ODBORNÝ POSUDEK

**Posouzení stávajícího stavu skladeb vybraných  
konstrukcí, koncepční návrh nápravných opatření**

Turistická chata Javorový vrch  
Tyra 58  
739 61 Třinec – Tyra

Foto 7: Pohled na vyplnění netěsnosti fasády v místě hřebene střechy montážní pěnou, pěna je degradovaná

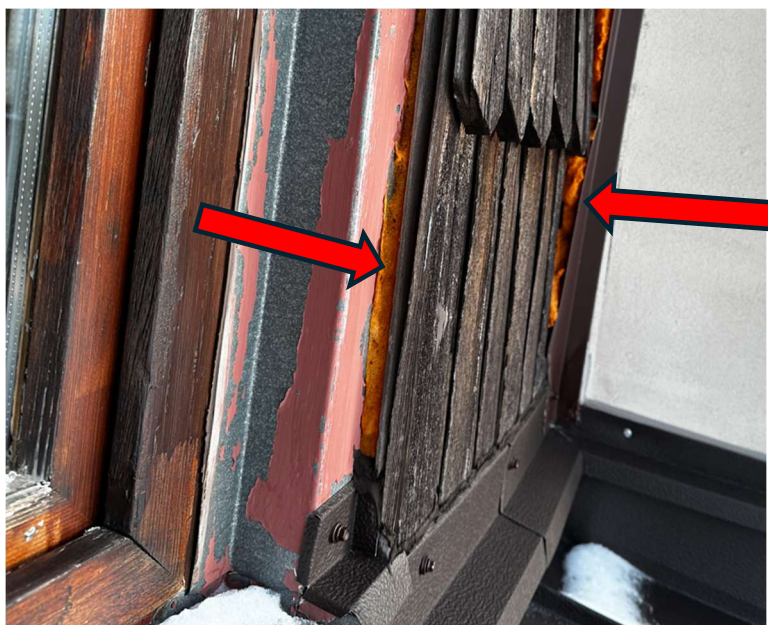
U hřebene pultové střechy se nachází místa ve styku napojení s přilehlou fasádou, která jsou opracována pouze montážní pěnou. U hřebene pultové střechy se nachází také okno z pokoje č. 1 v podkroví. Parapet je ve výšce přibližně 150 mm nad úrovní přilehlého střešního pláště.

Foto 8: Pohled na zapravení sondy S1

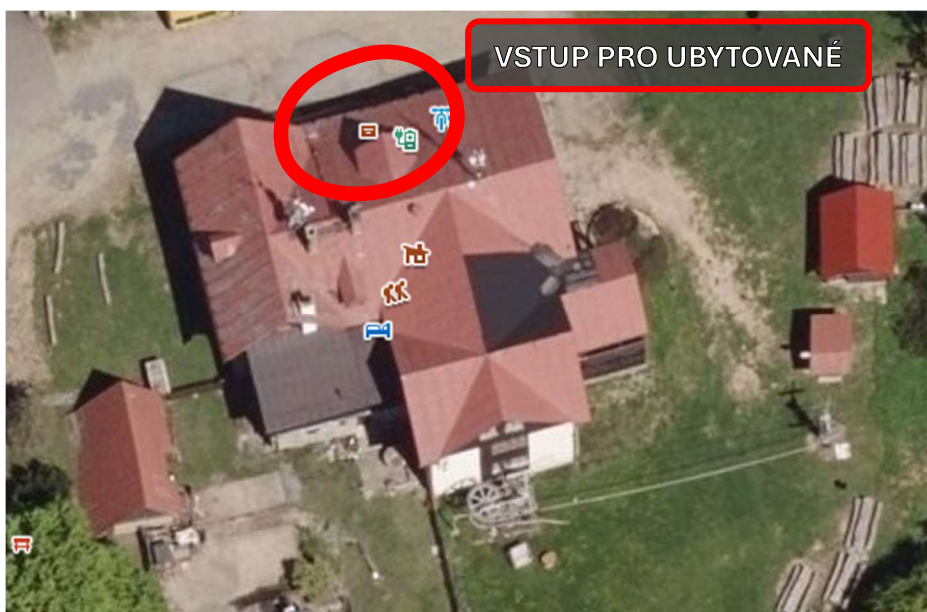
Po provedení sondy, dokumentace zjištěného stavu a fotodokumentace byla sonda zapravena navrácením tepelné izolace, dřevěného bednění a provedení nové části sádkartonového podhledu a první vrstvou stěrky (bez broušení a výmalby).

*Foto 18: Pohled na opravování uložení parapetní desky montážní pěnou a na osekanou omítku ostění stěny*

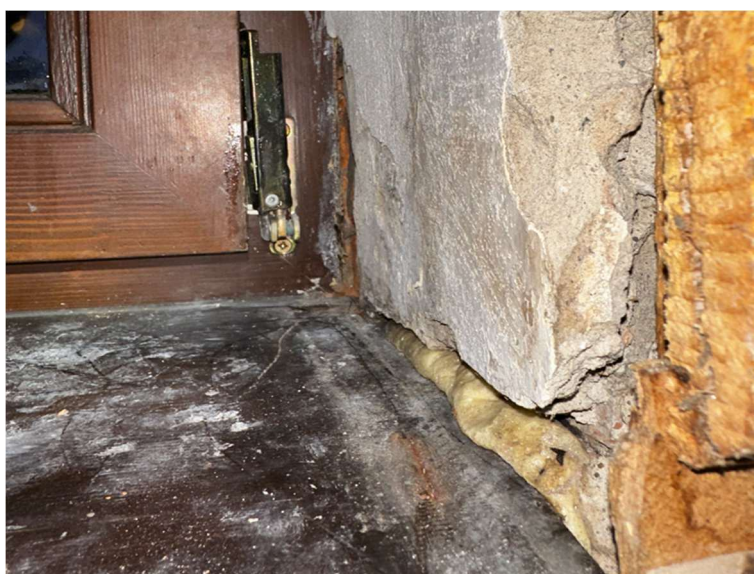
Ostění okenních výplní je opracováno dřevěným obložením. Na zdivu ostění je provedena vápenocementová omítka. Omítka není celistvá a v oblasti parapetu a vnějšího rohu je osekáná či opadaná. Spára mezi osazeným vnitřním parapetem je vyplněna pouze montážní pěnou. Opracování připojovací spáry u ostění je provedeno také montážní pěnou. Pěna v připojovací spáře vlivem působení povětrnostních vlivů již degradovala a připojovací spára je tak volně spojena s exteriérem.

Připojovací spáry okenních výplní je nutno opravit parotěsnicí a vodotěsnicí vrstvou připojovací spáry (např. pomocí speciálních pásek ILLBRUCK). Nutno je také obnovit tepelně-izolační vrstvu připojovací spáry, která je již degradovaná.. Do funkčních spár oken je nutno doplnit vícestupňové těsnění.

Foto 26: Pohled na pohyby prvků krovu v místě tesařských spojků

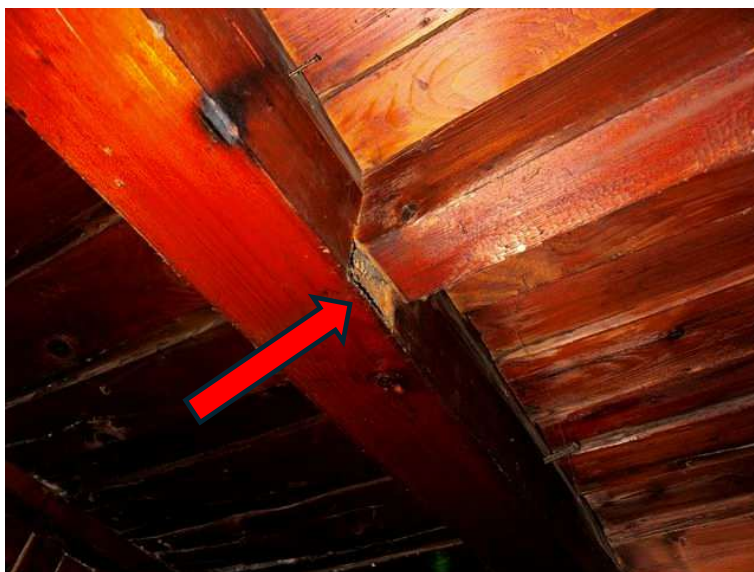
V podkrovním prostoru jsou jednotlivé místnosti odděleny pomocí sádkartonových příček. Ve vrstvě sádkartonu jsou patrné svislé i vodorovné trhliny téměř v celém podlaží. Krov nad schodištěm do podkroví vykazuje v tesařských spojkách pohyby, které dosahují několika milimetrů až centimetrů.

Doporučuji provedení prohlídky těchto míst autorizovaným statikem. Dále doporučuji provedení diagnostického stavebního průzkumu se zaměřením na zjištění (sledování) aktivity trhlin a jejich vlivu na konstrukci objektu. Průzkumem lze vyloučit aktivní pohyby trhlin a může se tak jednat pouze o dotvarování konstrukce, které již proběhlo v minulosti.
